YJV309B (YJZ309B) 改善箇所説明図

基準不適合説明

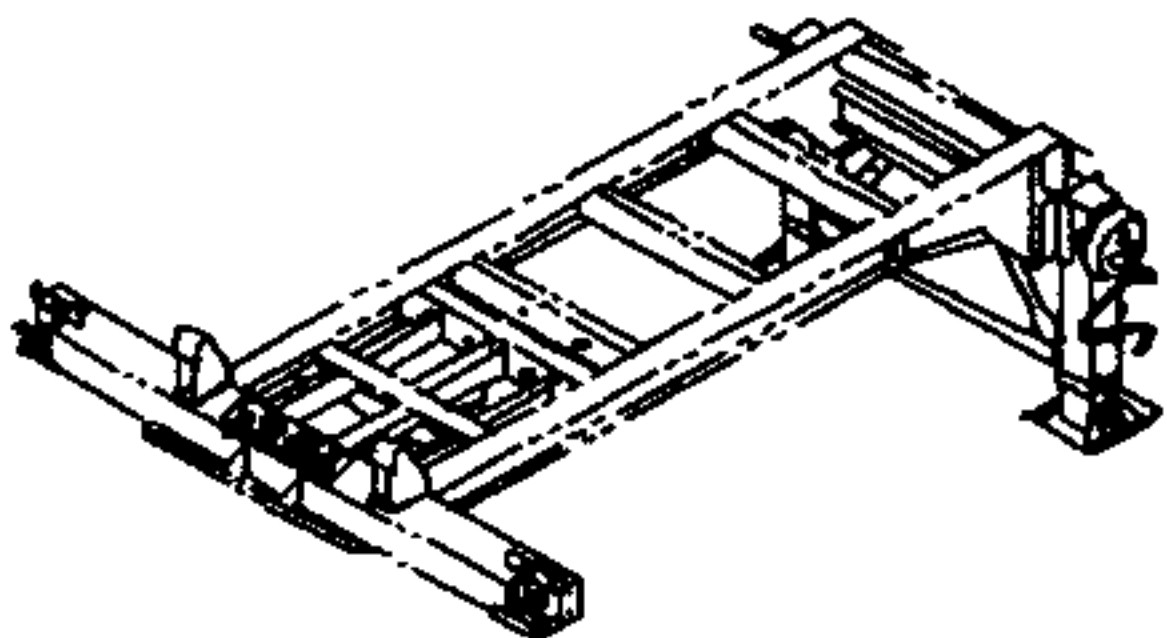
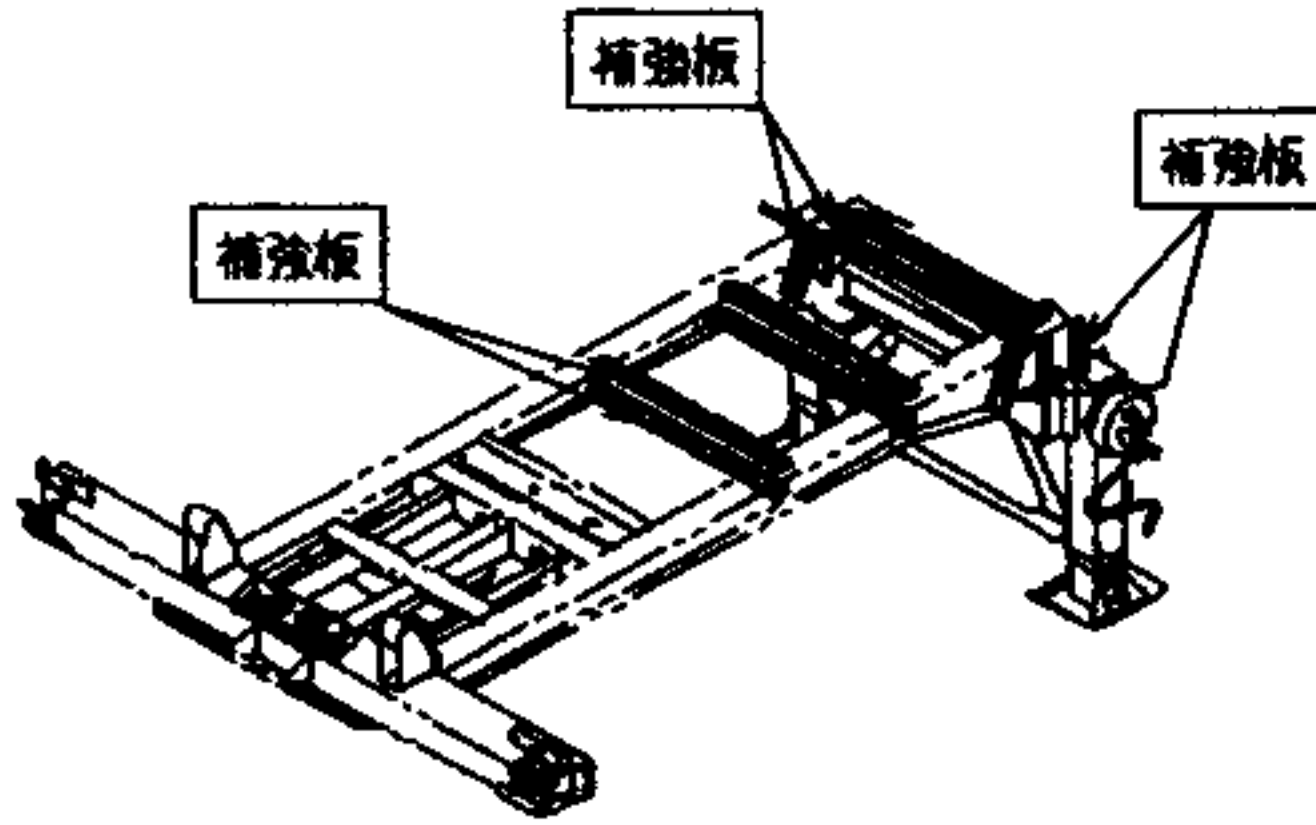
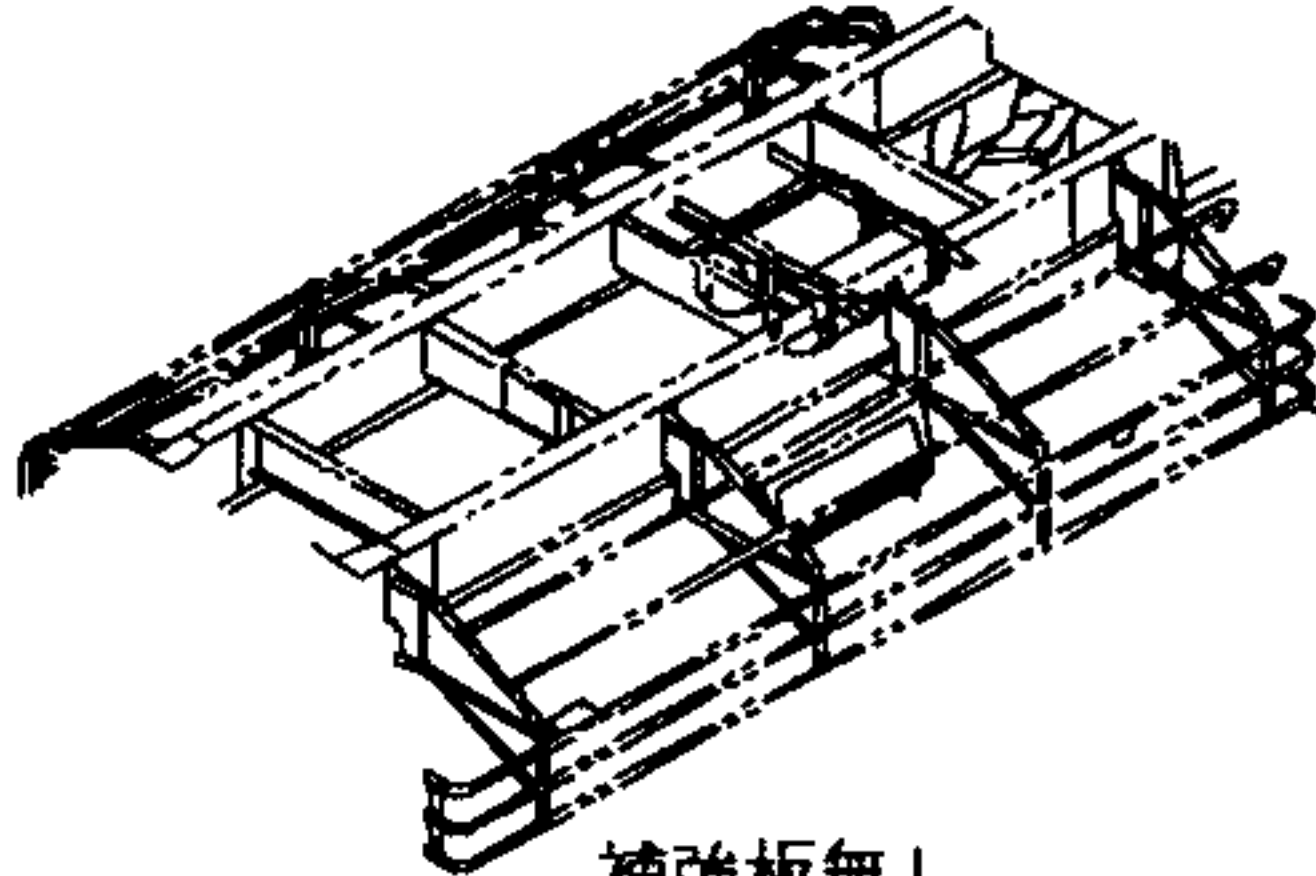
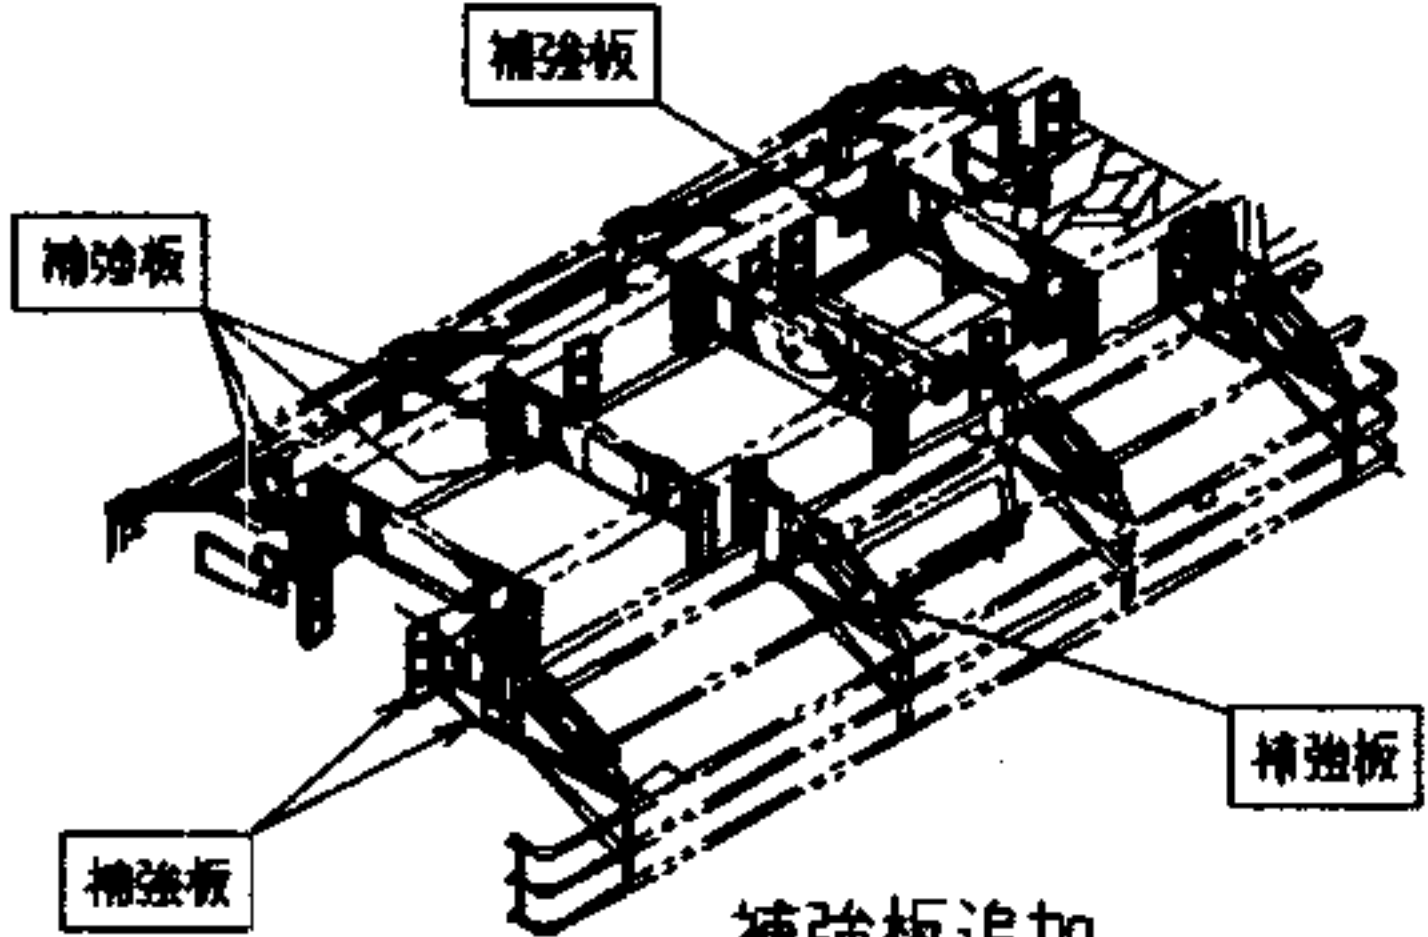
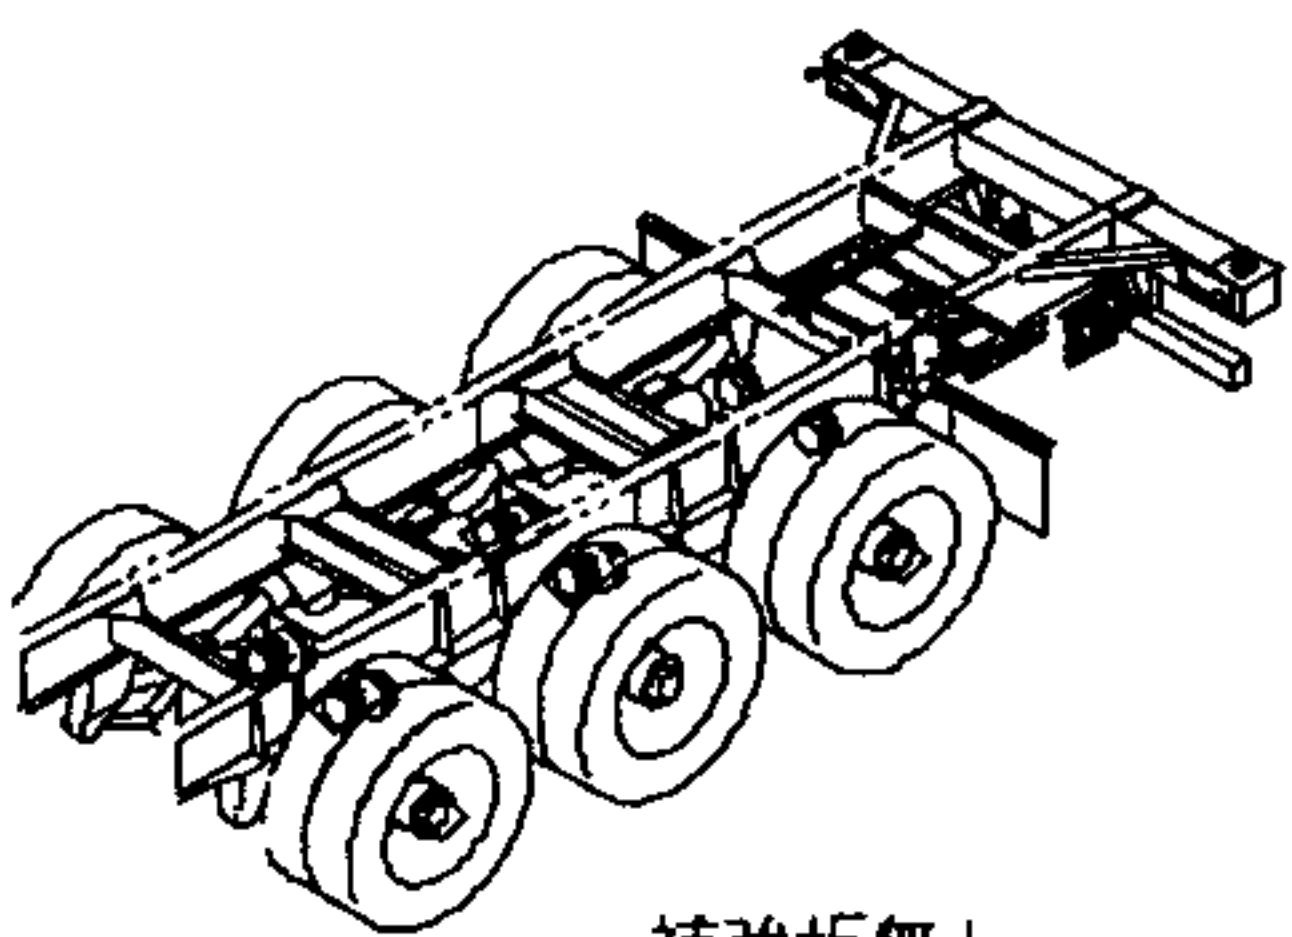
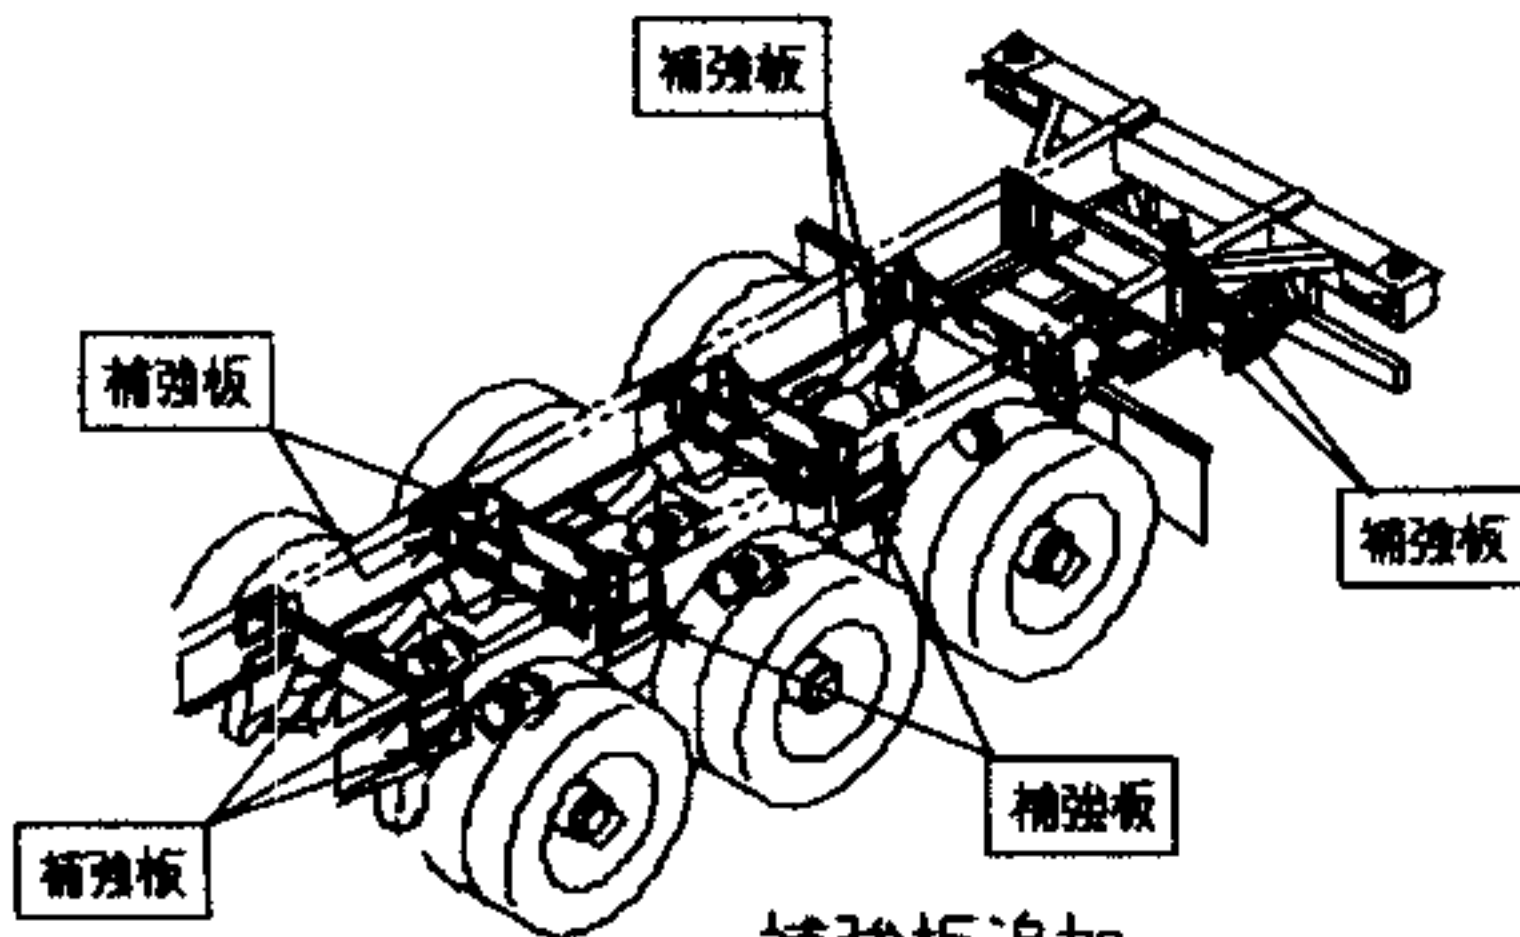
車枠において、横梁の溶接部及び巻込防止装置取付部の強度が不十分な為、そのままの状態で使用を続けると、走行時の車体の揺れや振動により、車枠に亀裂が発生し、最悪の場合走行機能を損なう恐れがある。

改善前	改善後
A部	 補強板無し	 補強板追加
B部	 補強板無し	 補強板追加
C部	 補強板無し	 補強板追加
改善の内容 全車両、車枠を点検し、横梁の溶接部及び巻込防止装置取付部に補強板を追加する。
